ERRATUM

Waterhuishoudingsplan bedrijvenpark A1 te Deventer
Versie: 21 februari 2008
Kenmerk: 110301/OF8/0B4/001100/GF

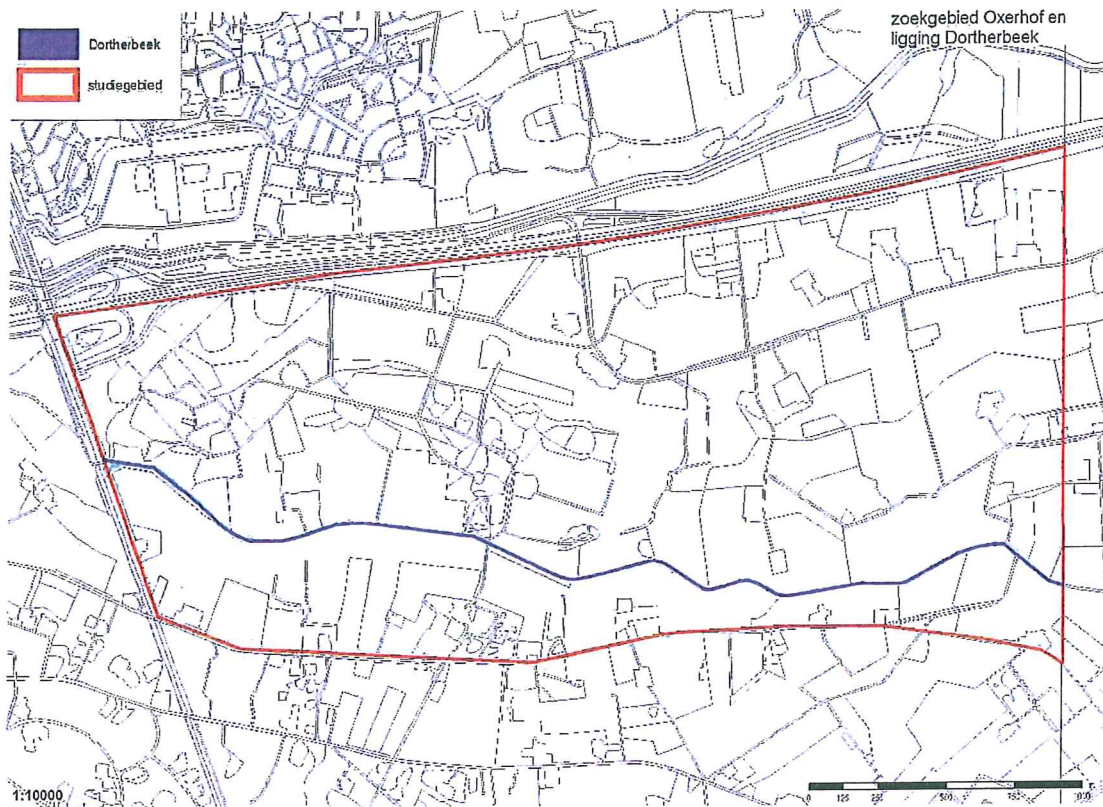
Figuur 5.10 vervalt en wordt vervangen door onderstaand figuur:

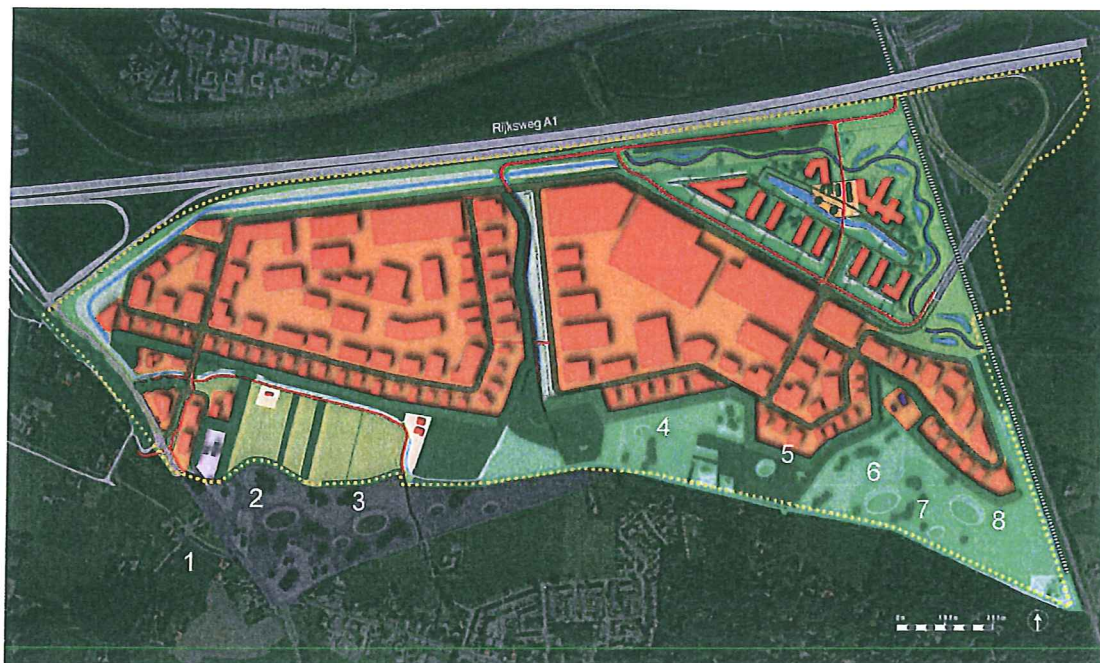
Figuur 6.19 vervalt en wordt vervangen door onderstaand figuur:
